# STACY施設 設工認

## (実験用装荷物の製作及びデブリ模擬炉心の新設)

### コメント回答

日本原子力研究開発機構 原子力科学研究所  
臨界ホット試験技術部

燃料試料挿入管 モデル

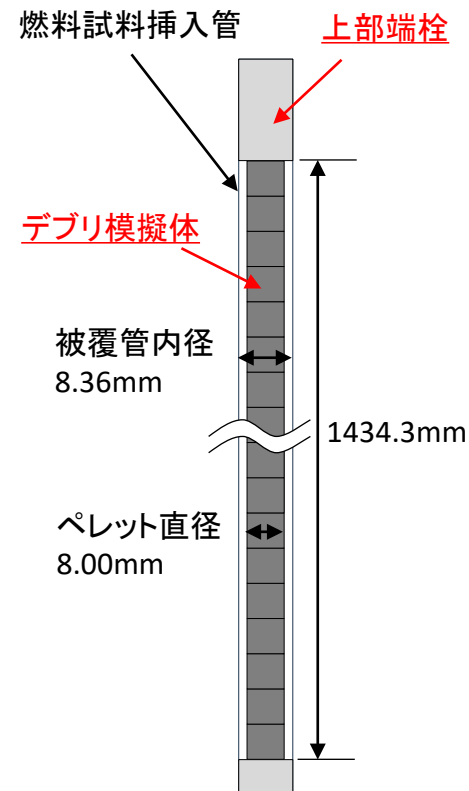
核分裂生成物(気体)の分圧が静水頭2.0mの圧力より十分に低いことの定量的に説明すること。

- ① 設計基準事故(棒状燃料の機械的破損)で想定している事故時の気体状核分裂生成物(希ガス)の放出量(棒状燃料20本同時破損を想定)を計算
- ② 放出される希ガスの全量が、1本の燃料試料挿入管のペレットと被覆管のギャップに入ると想定した場合の分圧を計算し、希ガスの分圧を上部端栓のペレットの密封性能と比較

- ① 希ガスの放出量の計算  
原子炉設置(変更)許可申請書添付書類十に示す希ガスの放出量(Bq)及び崩壊定数(1/s)から、希ガスの放出量は合計 $1.12 \times 10^{-10}$  molとなる。
- ② 希ガスの分圧の計算及び評価  
算出した希ガスの放出量から燃料試料挿入管内の分圧を計算すると $4.97 \times 10^{-2}$  Paとなり、上部端栓の密封性能(静水頭2.0 m= $2 \times 10^4$  Pa)に対して6桁低く、希ガスの分圧は燃料試料挿入管の閉じ込め機能に影響を及ぼさない。

図4 反応度添加率評価結果

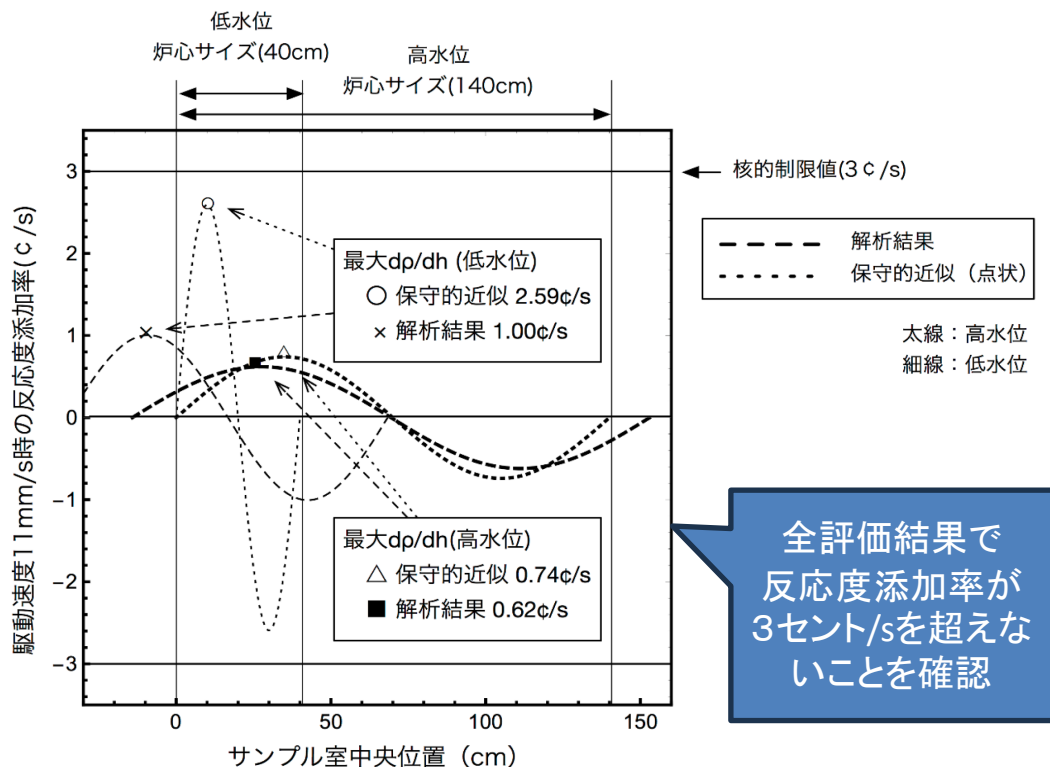
デブリ模擬炉心では、既認可の実験設備である可動装荷物駆動装置も用いる。デブリ模擬炉心において可動装荷物駆動装置を用いる場合、安全性等への影響の有無を確認するため、概要を説明すること。

デブリ模擬炉心においても、可動装荷物の反応度値は0.3ドル以下に制限し、また、駆動速度を反応度添加率3セント/sに相当する速度以下に制限する。この設計の考え方は、令和2年11月に認可を受けた設工認申請書(第3回申請)第3編I. 主要な実験設備と同様である。以下に、可動装荷物駆動装置に係る評価結果の概要※を示す。

可動装荷物駆動装置を最高速度で駆動したときの反応度添加率を、連続エネルギーモンテカルロ計算コードMVPにより計算した結果、核的制限値である3セント/s以下であることを確認している。このとき、可動装荷物の反応度値は最大値である0.3ドルとし、駆動速度は最高速度10mm/sに対して保守的に11mm/sで計算した。この評価は基本炉心とデブリ模擬炉心の違いに影響を受けるものではない。

給水による添加反応度を0.3ドル以下、可動装荷物の移動による添加反応度を0.3ドル以下に制限するため、炉心の過剰反応度は0.6ドル以下である。したがって、最大過剰反応度である0.8ドルを超えない。また、給水及び可動装荷物の移動による反応度添加率はそれぞれ3セント/s以下であり、それらは同時に添加できない設計としているため、反応度添加率は3セント/s以下で制御できる。

STACYの給排水系

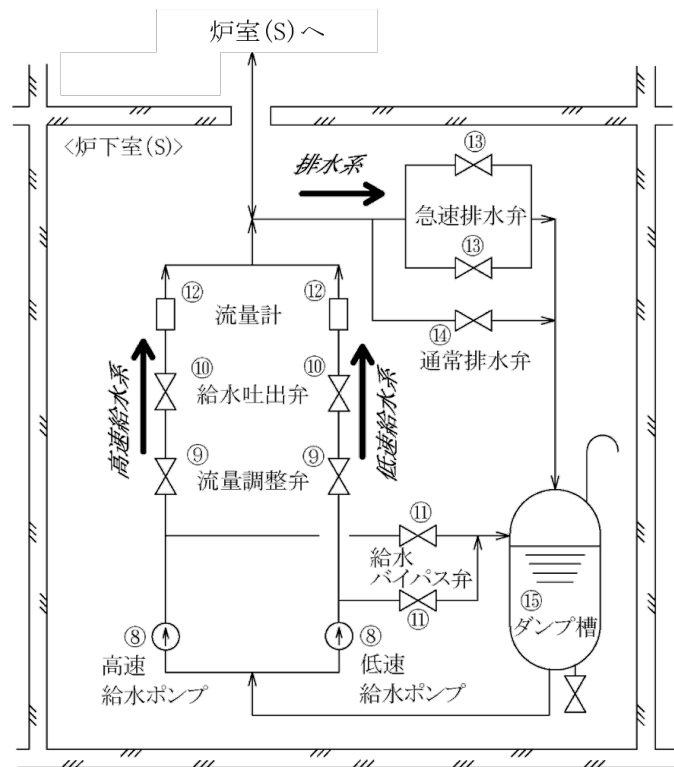
STACYの給水流量が多すぎるときには警報が発報し、また、反応度添加率が高すぎるとペリオド高によるインターロックやスクラムで給水を停止するとのことだが、流量高により給水を自動停止する仕組みはないのか。

STACYには流量高で給水を自動停止する仕組みはない。これは、以下に示すように、STACYの給水は流量の調整を原則として給水開始前に行い、給水開始後に確認する手順であることから、運転員が意図せず流量が変わることはないためである。

なお、反応度添加に係る給水停止スイッチは、流量異常と関係なく(※)、通常運転時においてスイッチ設定水位に水面が達すると、反応度添加停止インターロックによる給水停止動作(給水吐出弁閉及び流量調整弁閉)が行われる。(※臨界水位よりも低い水位では反応度は正にならないため、流量異常があっても原子炉は危険な状態にはならない。)

また、予期せず給水バイパス弁が閉となる異常時には炉心タンクへの給水流量が増えるが、給水停止スイッチが作動する前又は同時に反応度添加停止インターロックによる給水停止動作(給水ポンプ停止、給水吐出弁閉及び流量調整弁閉)が行われる。
